改善箇所説明図

エンジン断面図

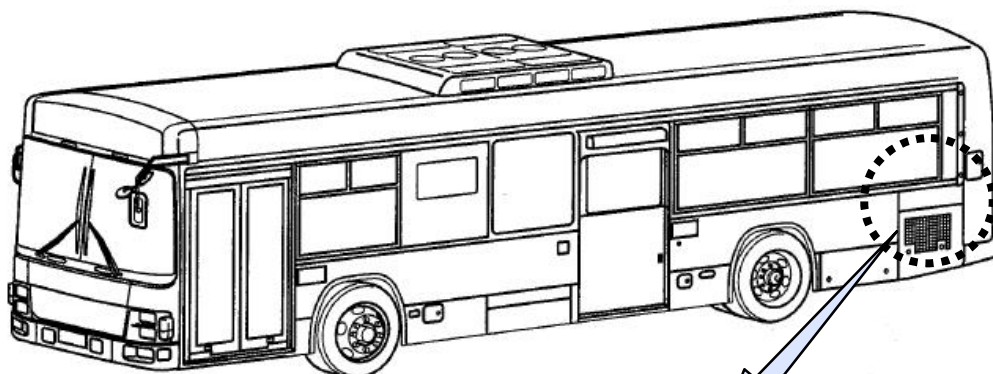
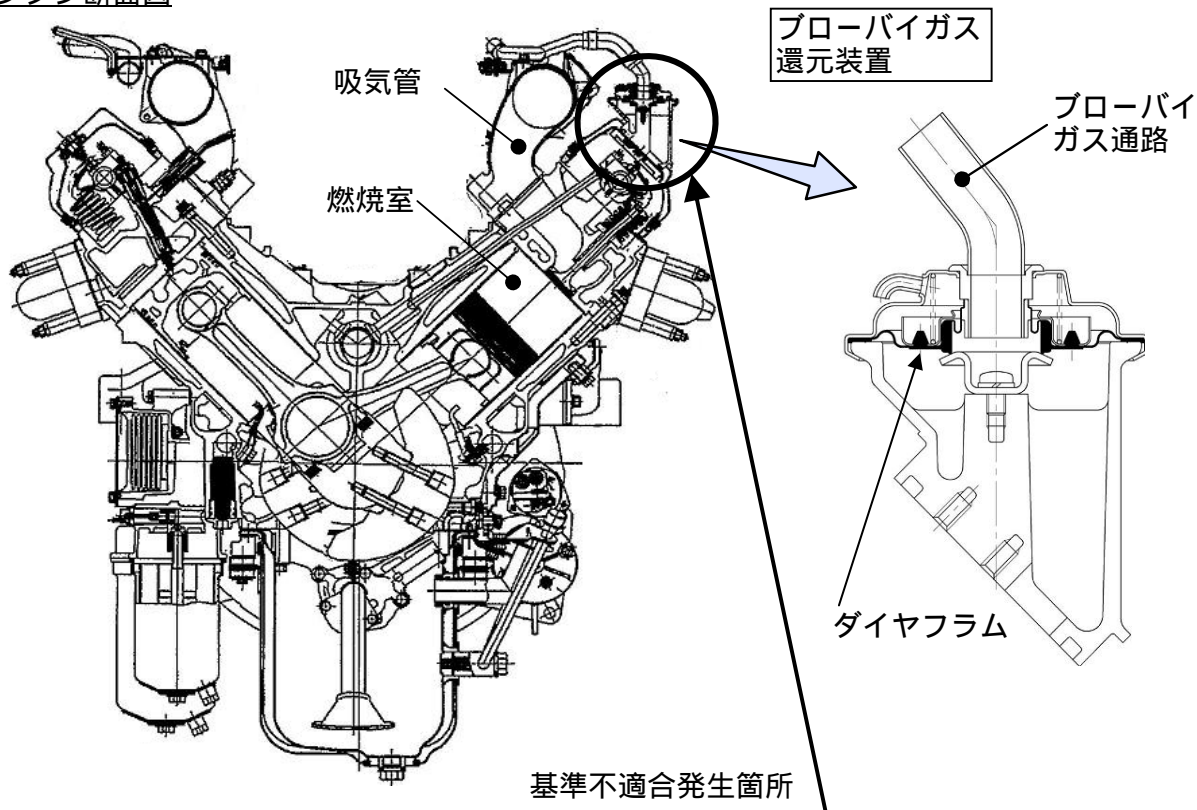
バスのブローバイガス還元装置において、当該装置のダイヤフラムの耐久性が不足していること、並びに取付け位置が不適切なため、長期間の使用でダイヤフラムに亀裂が生じると、エンジンオイルがブローバイガスの通路を経由して吸気管に吸入されることがある。そのため、オイルがエンジン燃焼室に浸入し、最悪の場合、エンジン内部が損傷し、走行不能に至るおそれがある。

全車両、ブローバイガス還元装置を点検し、取付け位置及びダイヤフラム材質が不適切なものは、対策品に交換する。

識別：ブローバイガス還元装置に黄色ペイントを塗布する。
